Bereich 1. und 2. Planänderungs-
ergänzung

STRASSENBAUVERWALTUNG LAND MECKLENBURG-VORPOMMERN		Unterlage Nr. 13.2	
Straße: B 198 (nächster Ort): Mirow		Blatt Nr. M 2	
Bau-km 0+026,939 bis Bau-km 4+930,000		Reg. Nr.	
		Datum	Zeichen
Planfeststellung B 198 Ortsumgehung Mirow, Südbabschnitt		bearbeitet	
		gezeichnet	
		geprüft	
		März 2018	gez. i.A. Lange
Bau-km 0+315,000 bis 0+780,000		Lageplan	
		Entwässerungs- maßnahmen	
		Maßstab 1 : 500

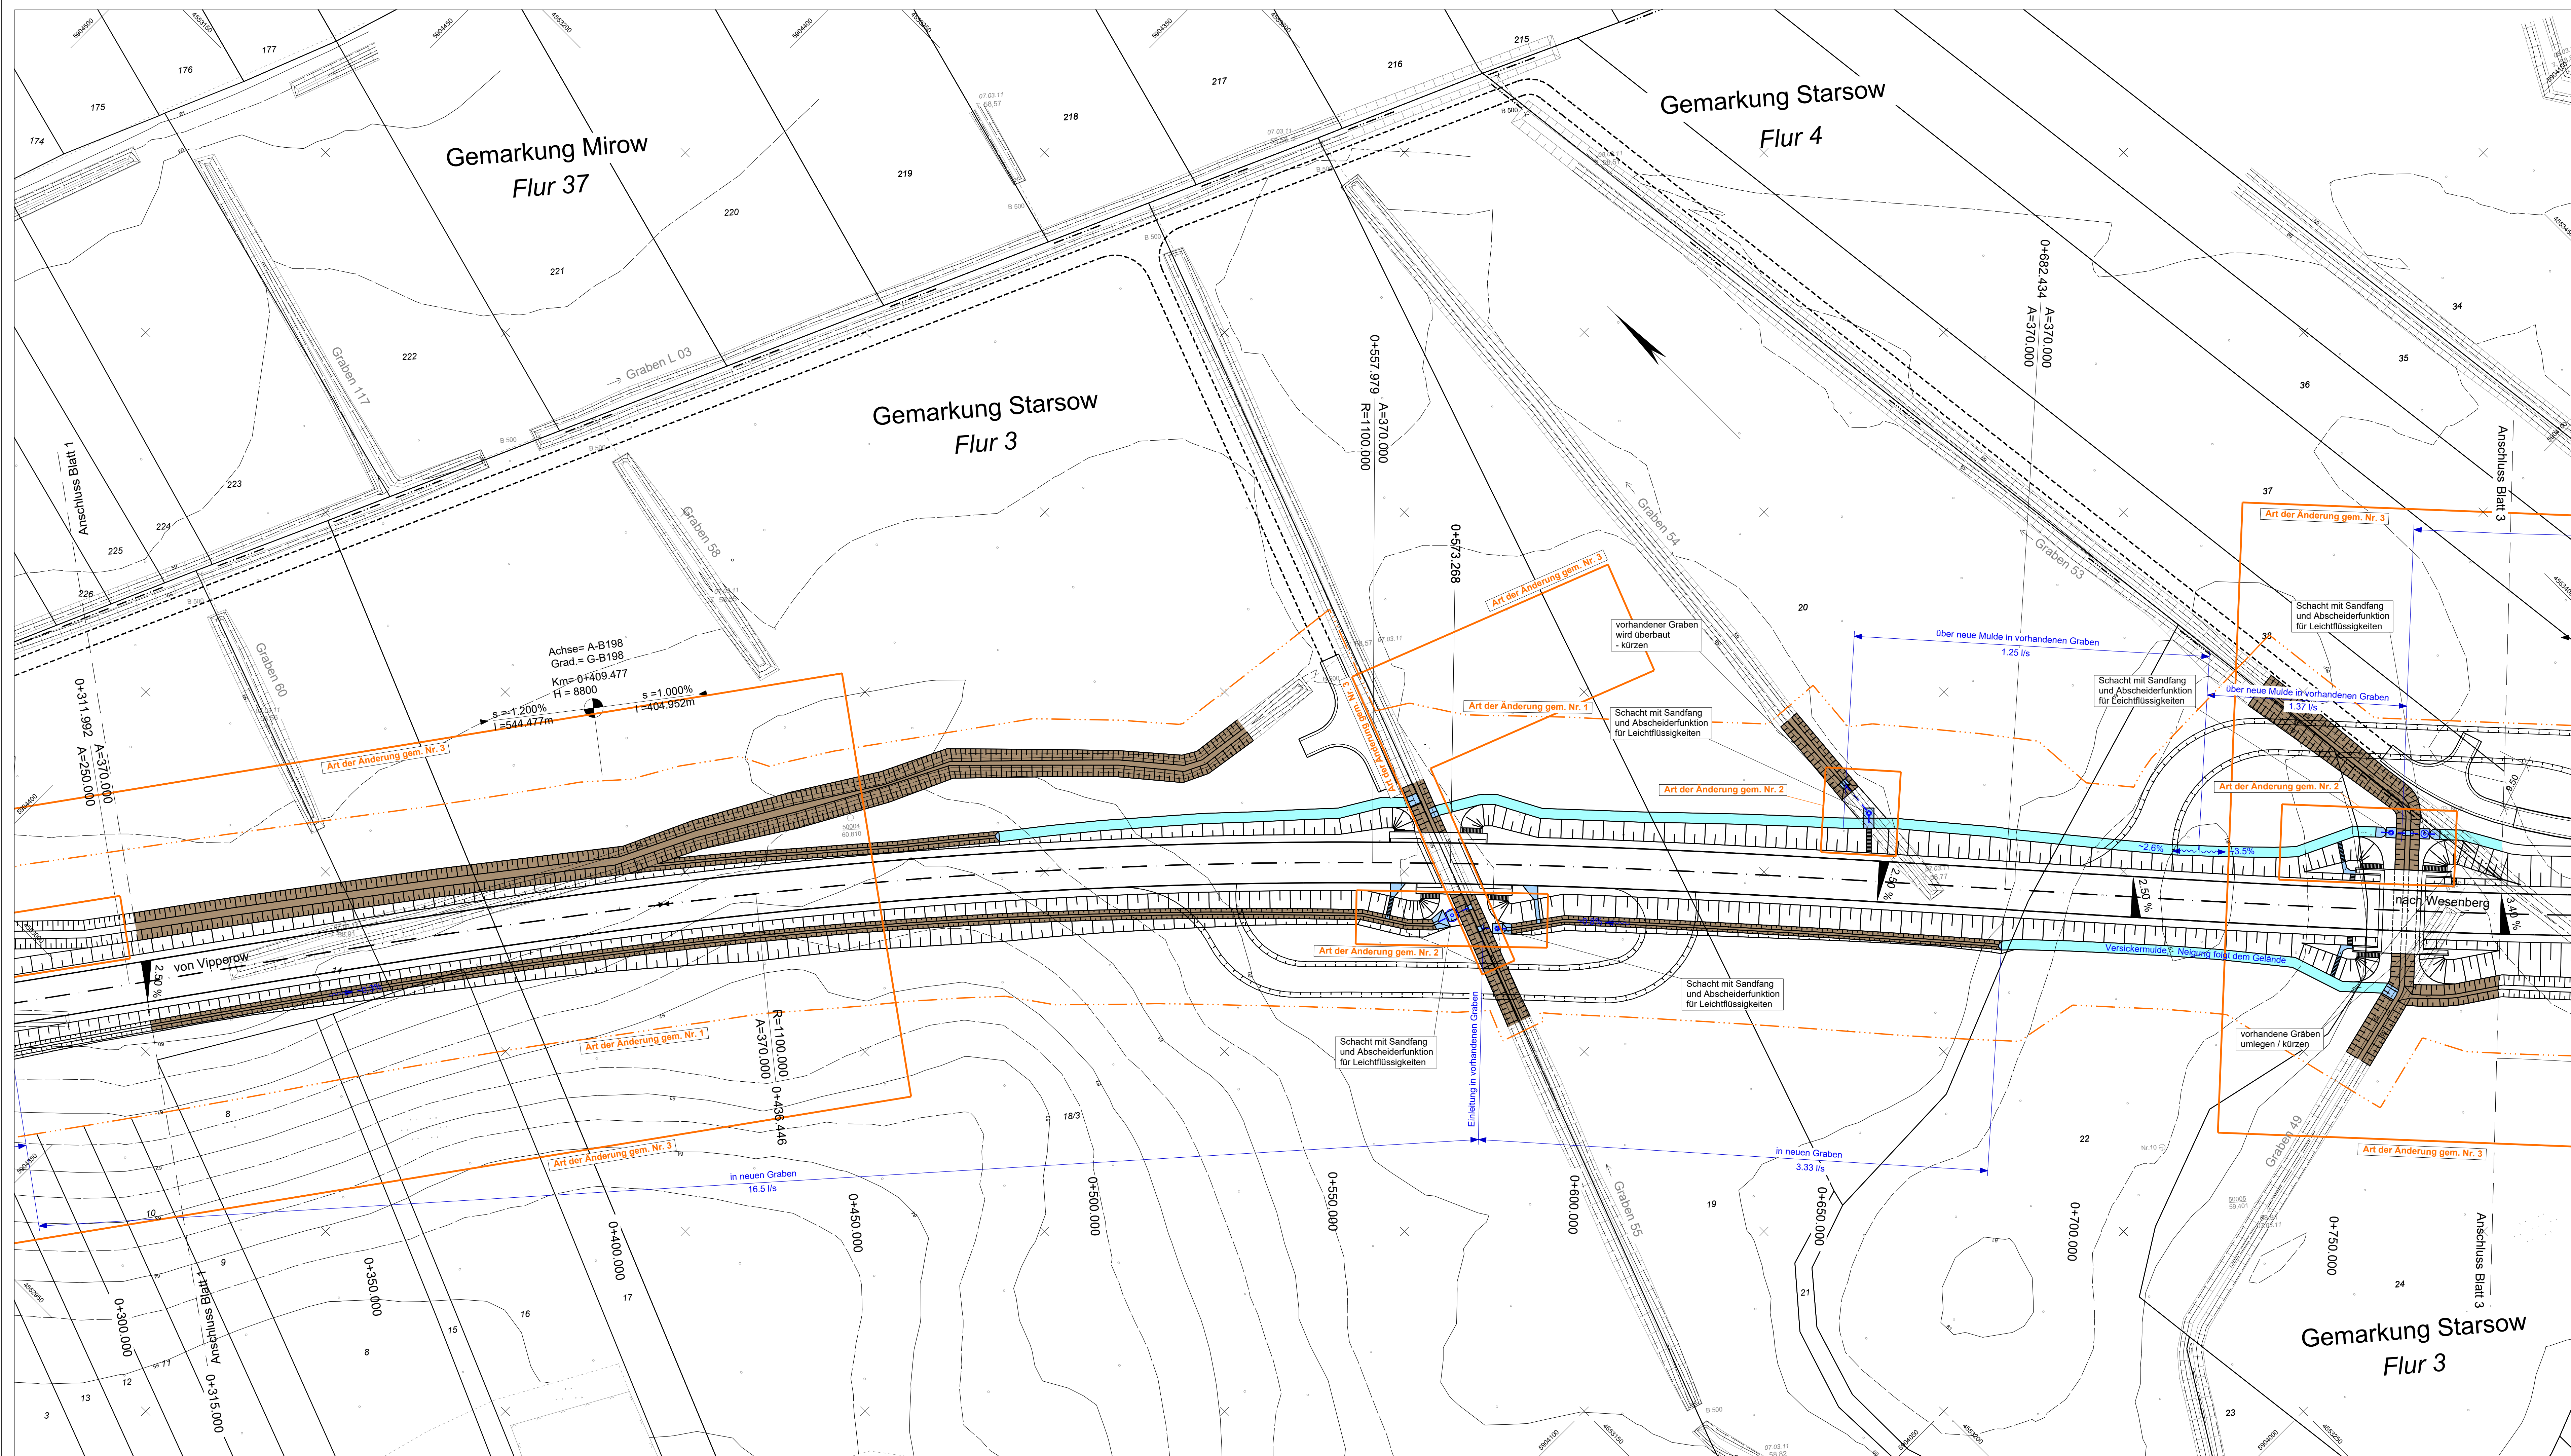
3	Entfall temporärer Entwässerungseinrichtungen infolge Änderung des Bauverfahrens	05.03.2018	Langer
2	Einbau von Abscheideranlagen, Anpassung Gräben, Mulden und Zuwegung	05.03.2018	Langer
1	Anpassung Baufeldgrenze infolge Änderung des Bauverfahrens	05.03.2018	Langer
	(Bodenaustausch statt Überschüttung)		
Nr.	Art der Änderung	Datum	Name
